# **ПЕРЕВОЗКЕ ОПАСНЫХ ГРУЗОВ**

**Руководство по  
испытаниям и критериям**

*Поправка 1*

## ПОПРАВКИ К ЧЕТВЕРТОМУ ПЕРЕСМОТРЕННОМУ ИЗДАНИЮ РУКОВОДСТВА ПО ИСПЫТАНИЯМ И КРИТЕРИЯМ

**Рис. 41.1: Минимальная кривая СУО****МИНИМАЛЬНЫЙ СУО (ДЕКРЕМЕНТ ЗАТУХАНИЯ 5%)**

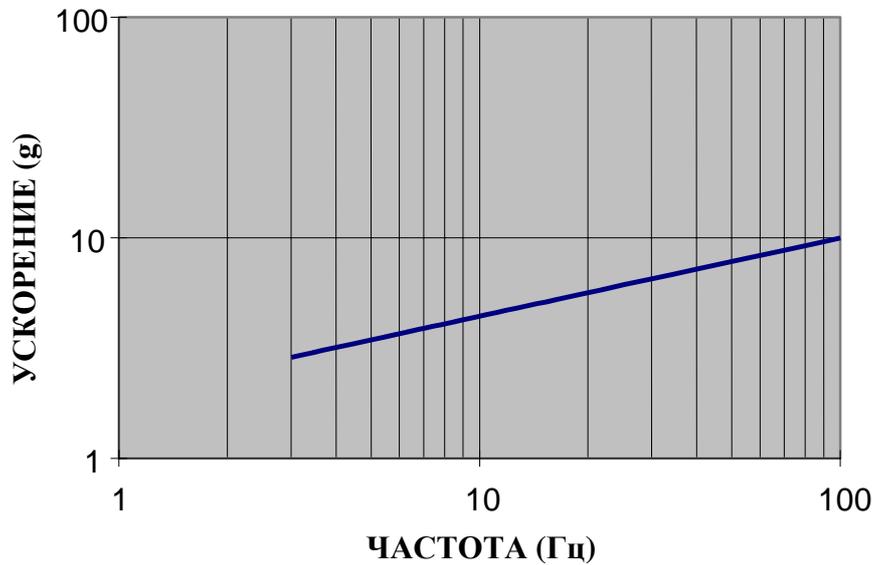
Включить новую часть IV следующего содержания:

41.3.4.4 Удар производится (см. подраздел 41.3.2) таким образом, чтобы при одиночном ударе кривая спектра ударного отклика (СУО, см. пункт 41.3.5.1), полученная в ходе испытания для обоих угловых фитингов у подвергнувшегося удару торца, повторяла или превышала минимальную кривую СУО, показанную на рис. 1, на всех частотах в диапазоне от 3 Гц до 100 Гц. Для достижения этого результата может потребоваться произвести несколько ударов, однако результаты испытания при каждом ударе должны оцениваться индивидуально.

Уравнение для получения вышеуказанной минимальной кривой СУО:  $УСКОРЕНИЕ = 1,95 ЧАСТОТЫ^{0,355}$

**Рис. А5.1: 10-ЛИТРОВЫЕ СОСУДЫ ДЛЯ ИСПЫТАНИЙ НА ОПРЕДЕЛЕНИЕ РАЗМЕРА АВАРИЙНОГО ВЫПУСКНОГО ОТВЕРСТИЯ"**

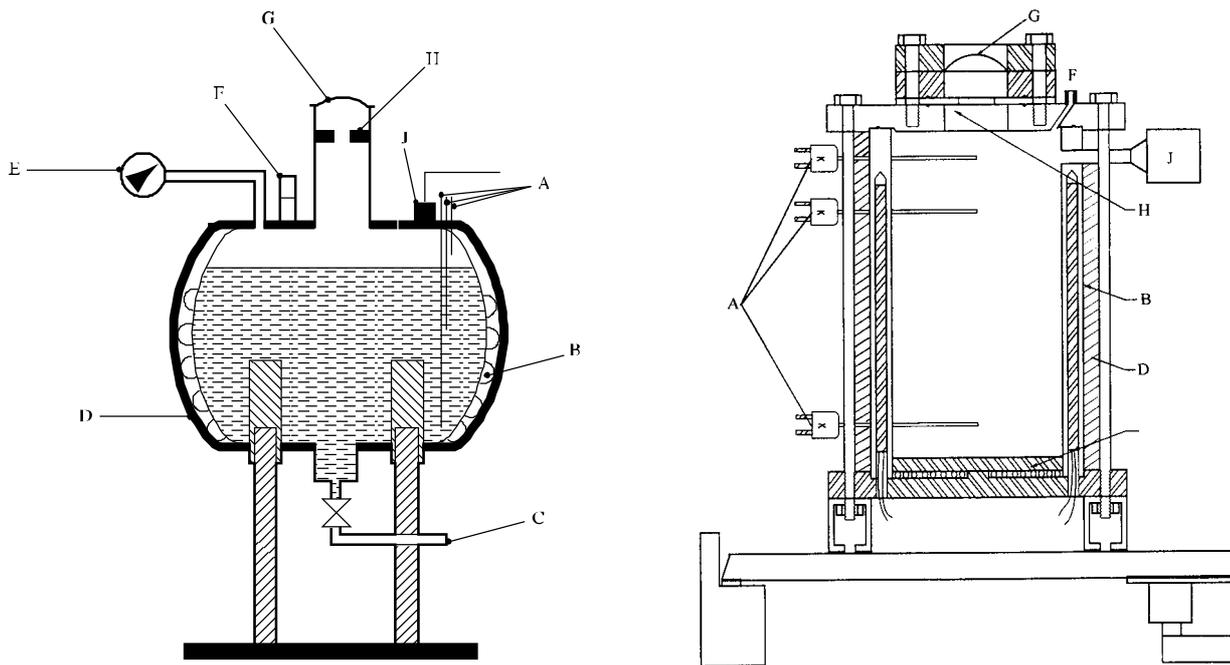
Изменить следующим образом:

Цистерна уменьшенного размера состоит из изготовленного из нержавеющей стали испытательного сосуда объемом брутто 10 литров. В верхней части цистерны предусмотрено либо отверстие диаметром 1 мм, имитирующее предохранительный клапан КСГМГ или цистерны, либо действительный предохранительный клапан диаметром, масштаб которого устанавливается на основе отношения площади выпускного отверстия к объему сосуда. Второе отверстие имитирует аварийное выпускное отверстие и закрыто разрывной мембраной. Диаметр этого выпускного отверстия можно варьировать, используя диафрагмы с различными отверстиями. Давление разрыва

- (A) Термомпары (две в жидкой и одна в паровой фазах)
- (B) Нагревательная спираль/патронный нагревательный элемент
- (C) Дренажная линия (факультативно)
- (D) Изоляция
- (E) Манометр (факультативно)
- (F) Предохранительный клапан (факультативно)
- (G) Разрывная мембрана
- (H) Диафрагма
- (J) Датчик давления или предохранительный клапан и датчик на тройнике
